ORTSGEMEINDE DUDENHOFEN

BEBAUUNGSPLAN „IN DEN DREISSIG MORGEN“

**ZUSAMMENSTELLUNG DER NACH EINSCHÄTZUNG
DER GEMEINDE WESENTLICHEN, BEREITS
VORLIEGENDEN UMWELTBEZOGENEN
STELLUNGNAHMEN
- ZUM STAND DER ERNEUTEN OFFENLAGE**

NOVEMBER 2018

Auszug Lärmkartierung 2012 für Dudenhofen

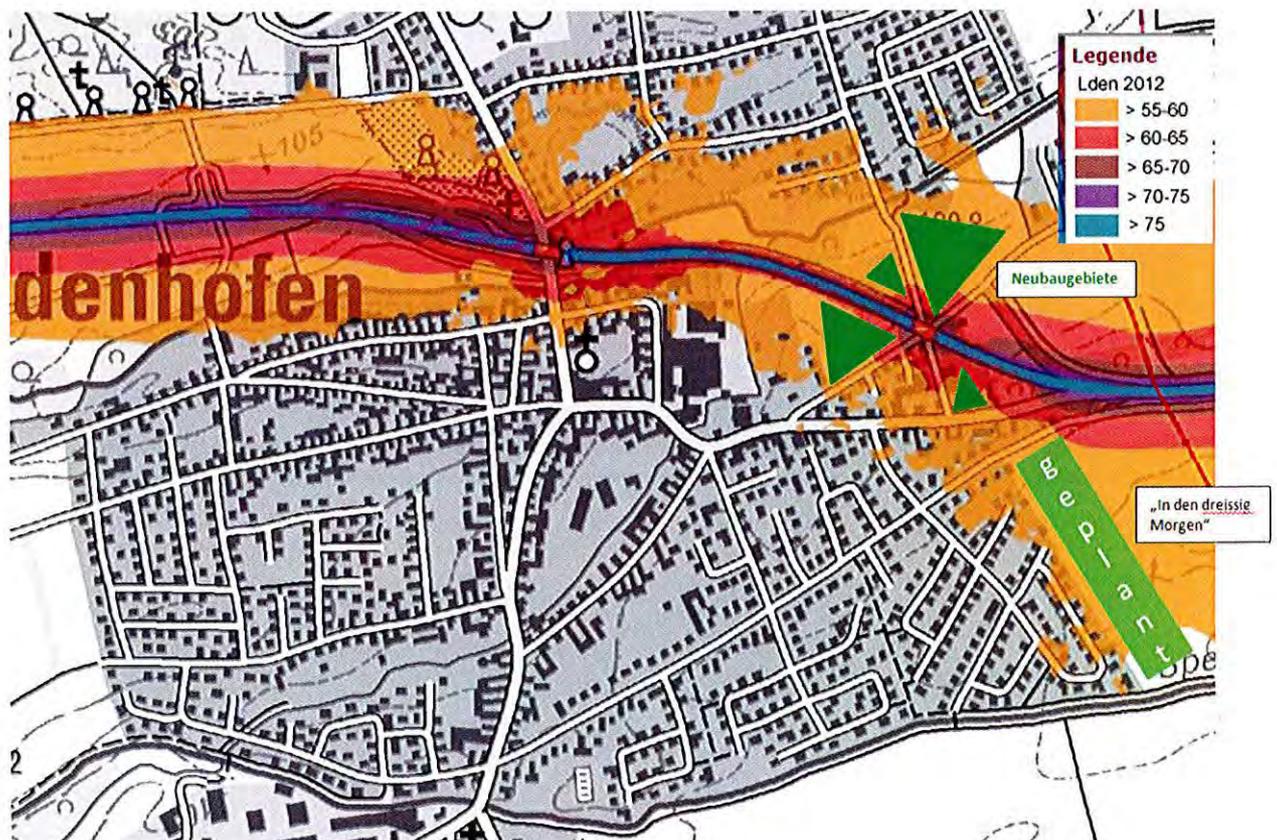
Der vorliegende Bebauungsplan „In den dreissig Morgen“ verletzt den §1 Abs. 6 Nr.1 BauGB zum Schutz der Bürger und Wohnbevölkerung vor schädlichen Umwelteinflüssen. Die einzuhaltenden allgemeinen Anforderungen an gesunde Wohn- und Arbeitsverhältnisse werden durch einen fehlenden aktiven Lärmschutz an der B39/L537 und ggf. B9 nicht erfüllt. Unterstrichen wird dieses durch die bereits in 2012 erfolgte Lärmkartierung durch das Landesamt für Umwelt Rheinland-Pfalz <http://www.umgebungslaerm.rlp.de/laermkarten>, welche deutlich aufzeigt, dass die Immissionsgrenzwerte in dem betroffenen Abschnitt bereits überschritten sind und Handlungsbedarf gegeben ist (siehe Anlage).

Auf Grundlage der seitens der Gemeinde veranlassten schalltechnischen Untersuchung werden die schalltechnischen Orientierungswerte für die städtebauliche Planung nach DIN 18005 [55/45 dB(A) Tag/Nacht] teilweise im Plangebiet nicht eingehalten und in der Nacht im gesamten Plangebiet überschritten. Ebenso werden die Immissionsgrenzwerte gemäß 16. BImSchV für allg. Wohngebiete [59/49 dB(A) Tag/Nacht] bereits in einigen Bereichen am Tag und in der Nacht überschritten.

Darüber hinaus beruht der schalltechnische Untersuchungsbericht Nr. 15.0204 vom Ingenieurbüro für Bauphysik vom 08.02.2016 auf veralteten Verkehrserhebungsdaten von 2010, so dass bei einer Neuberechnung, auf Basis aktueller Verkehrsdaten, sich wesentlich höhere Immissionswerte für das Plangebiet ergeben würden. In der verfügbaren Lärmkartierung von 2012 sind bereits aktuellere Daten eingeflossen.

Kopie ÜSG Speyerbach mit freizuhaltendem Gewässerrandstreifen M 1 : 2500

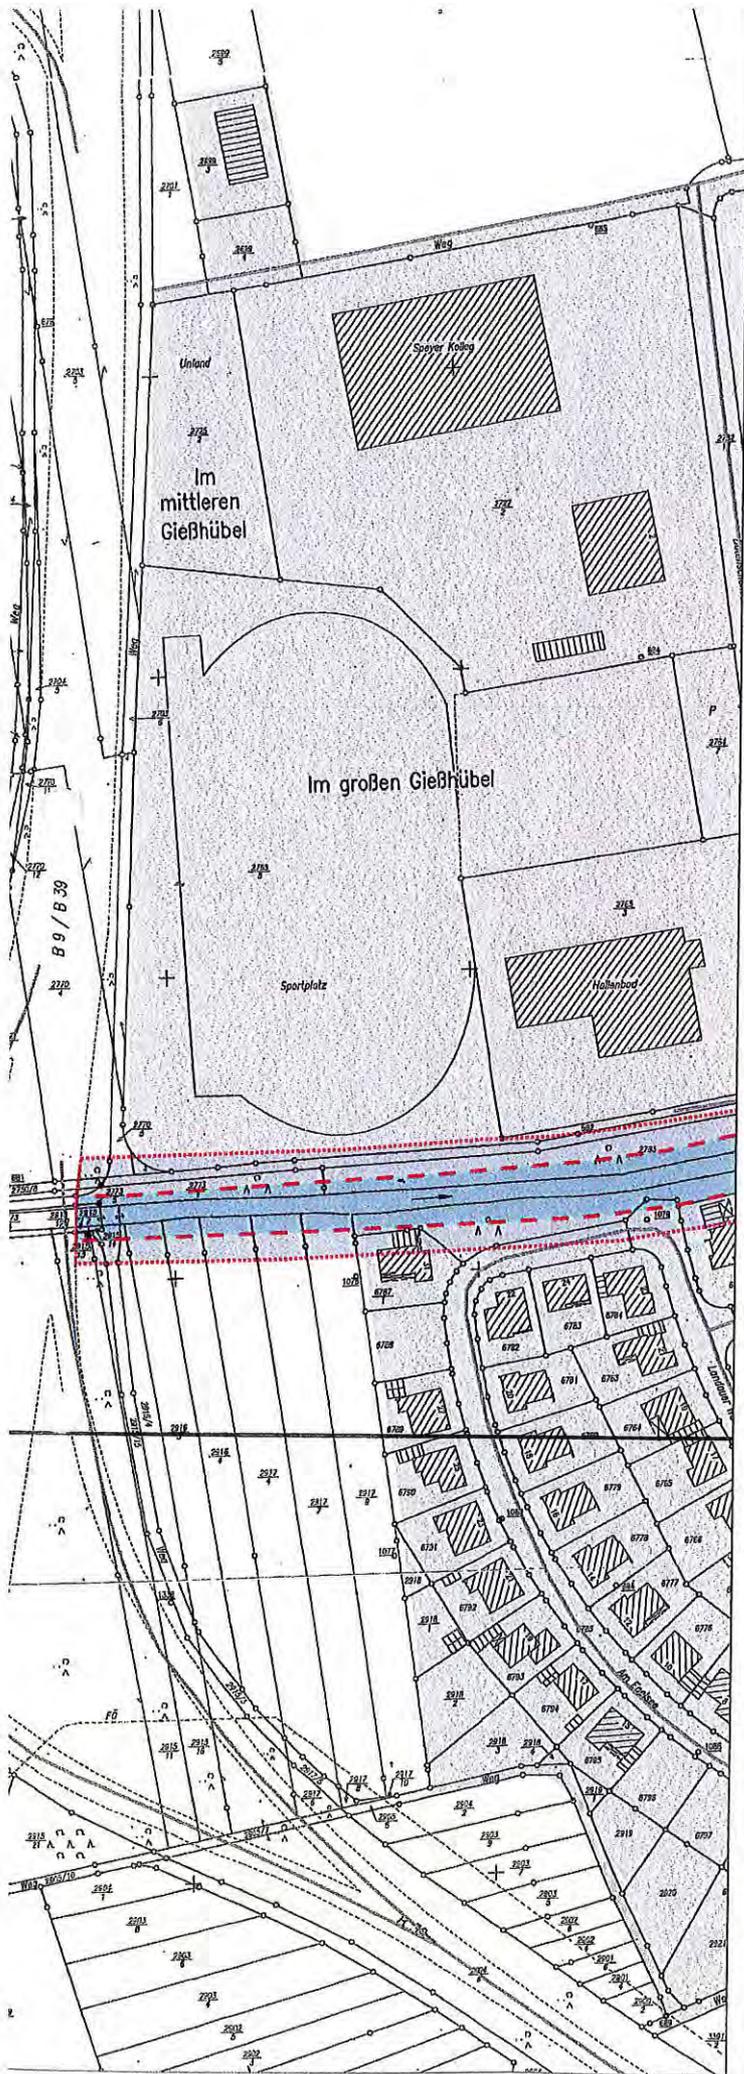
Das Plangebiet tangiert im Süden die 40m-Schutzzone des Speyerbachs und das den Speyerbach begleitende rd. 10m breite Überschwemmungsgebiet (ÜSG).

Das ÜSG ist von jeglichen Nutzungen (bauliche Anlagen, Auffüllungen etc.) dauerhaft frei zu halten. Dies gilt auch für den Radweg und mögliche Versickerungsanlagen (keine planungsrechtliche Absicherung des bestehenden Radweges, Freihaltung des Gewässerrandstreifens/ÜSG auch mit Blick auf eine mögliche Erweiterung des Baugebiets Richtung Osten).

Das Plangebiet (Teilbereich 1) befindet sich im südlichen Bereich zum einen in dem durch Rechtsverordnung festgesetzten Überschwemmungsgebiet des Speyerbachs, zum anderen in der 40m Zone des Gewässers II. Ordnung.
